AGENZIA PER LA
SICUREZZA TERRITORIALE
E LA PROTEZIONE CIVILE
REGIONE EMILIA-ROMAGNA

Oggetto: art. 27-bis D.Lgs. 152/2006, art. 15 L.R. 4/2018. - Istanza di avvio del procedimento unico di Valutazione di Impatto Ambientale per il progetto di realizzazione di un impianto agrivoltaico avanzato di potenza pari a 118,7 MWp denominato "Juwi Development 25" e relative opere connesse da realizzarsi nel Comune di Ferrara (FE).
Proponente: JUWI DEVELOPMENT 25 S.R.L.
Verifica di completezza, ai sensi dell'art. 15, commi 4 e 5, della L.R. 04/2018.

PARALLELISMI

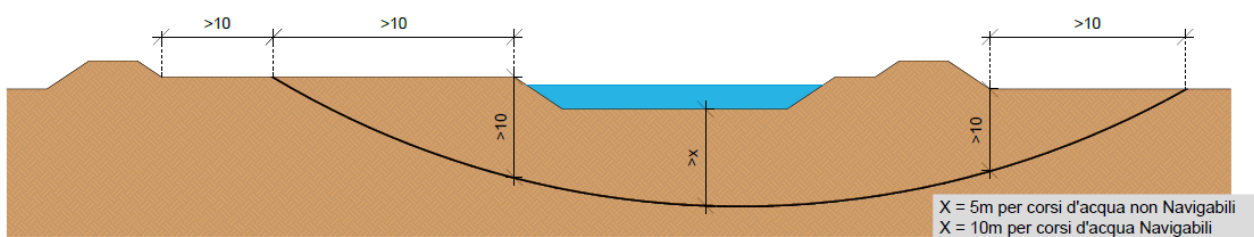
- elaborati grafici planimetrici e in sezione con evidenza della distanza di posa del cavidotto interrato in parallelismo agli argini, che dovrà essere di almeno m 10 dall'unghia arginale, come da schema:
